お詫びとお願い
— 『S660スポーツサスペンション』 —
市場措置【自主改善】実施のご案内

早速ではございますが、弊社が2015年から販売いたしました『S660 スポーツサスペンション』につきまして、不具合が判明しましたので、以下の通り市場措置を実施することといたしました。

■改善箇所説明図

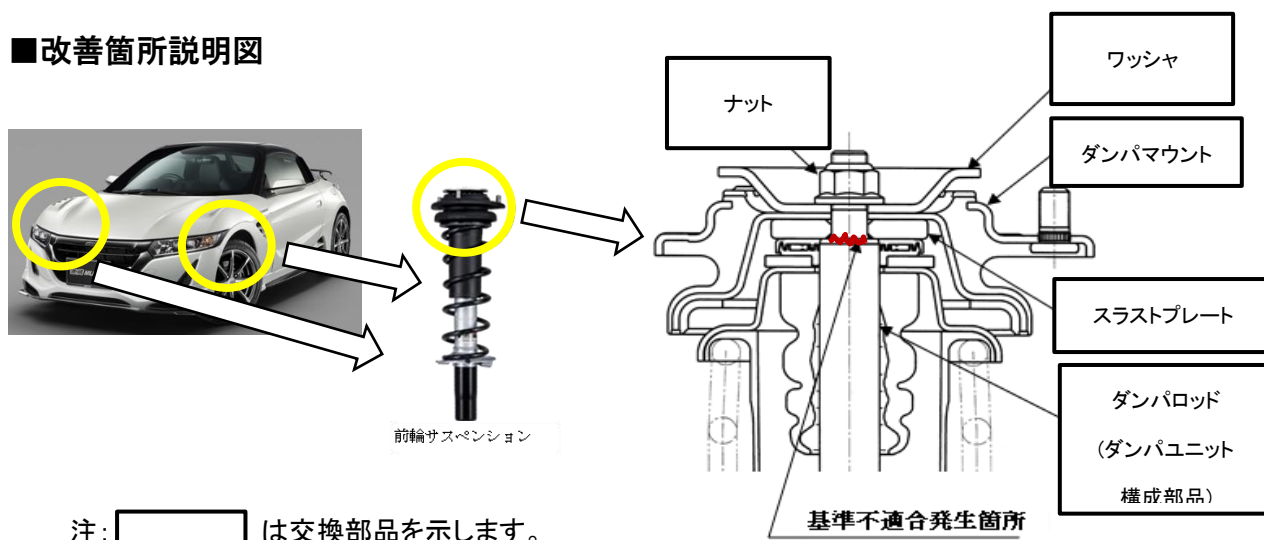
後付け用品として設定している前輪サスペンションにおいて、ダンパユニットとダンパマウントを締め付けるナットの締め付け管理が不十分なため、製造ばらつきにより締結力が低いものがあります。そのため、ハンドル転舵時にダンパユニットのロッド締結部にガタが生じ、締結部近傍に過大な応力が加わり、そのまま使用を続けると、最悪の場合、当該ロッドが折損し、走行安定性を損なうおそれがあります。

全車両、前輪サスペンションのダンパユニット、ナット、ダンパマウント、スラストプレート及び周辺部品（ワッシャ等）を新品に交換し、規定トルクで締め付けいたします。
